**Avis délibéré de la Mission Régionale
d'Autorité environnementale de La Réunion
sur le projet de création du parc du Volcan
sur le territoire de la commune du Tampon**

n°MRAe 2023APREU5

Conformément au 3° de l'article R.122-6 et au I de l'article R.122-7 du code de l'environnement, la MRAe a été saisie pour avis par le préfet de région sur le projet de création du parc du Volcan sur le territoire de la commune du Tampon.

Zones concernées par la dérogation à l'interdiction générale de défrichement
(extrait de l'étude d'impact – cf. page 64)

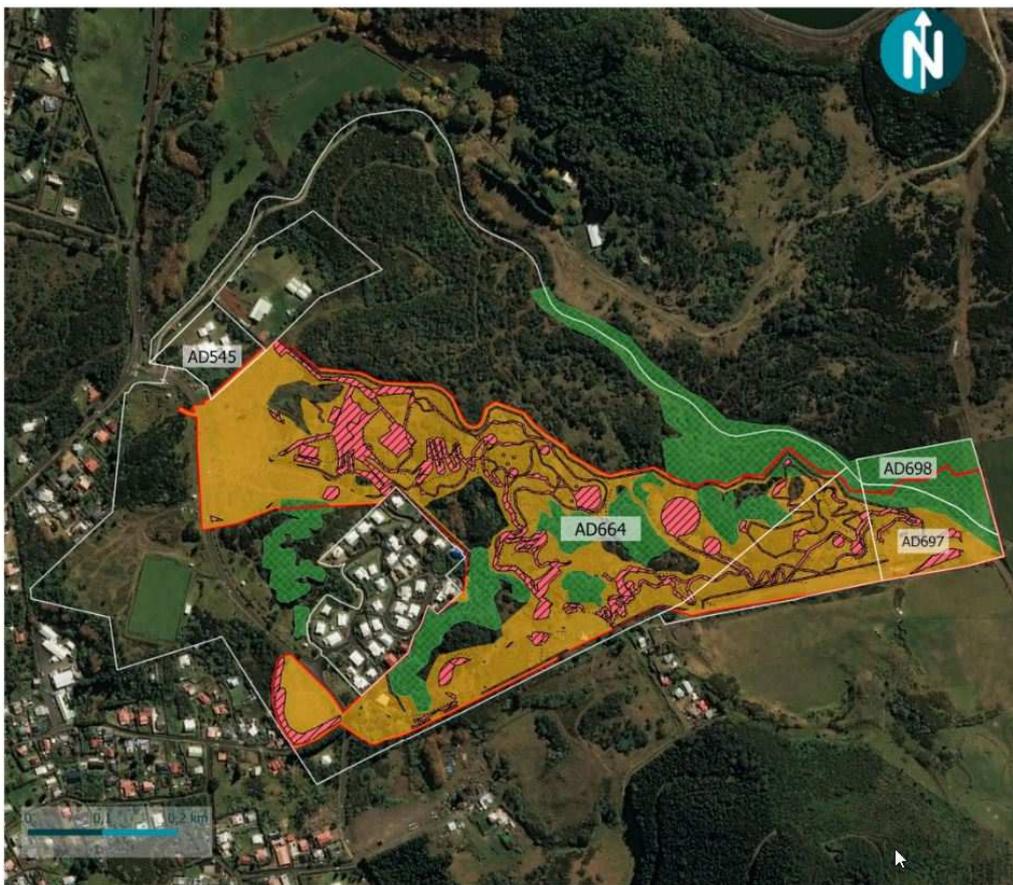
- ***Concernant les zones interdites au défrichement par l'ONF qui correspondent à des îlots de forêt primaire bien conservés abritant plusieurs espèces endémiques et indigènes (faune et flore) et apportent une biodiversité remarquable pour la préservation du site et du paysage, l'Ae demande à la commune du Tampon de les transcrire dans son PLU par un zonage particulier pour assurer leur protection (espace vert et arbres à protéger au titre de l'article L.151-19 du code de l'urbanisme, voire espace boisé classé – EBC).***
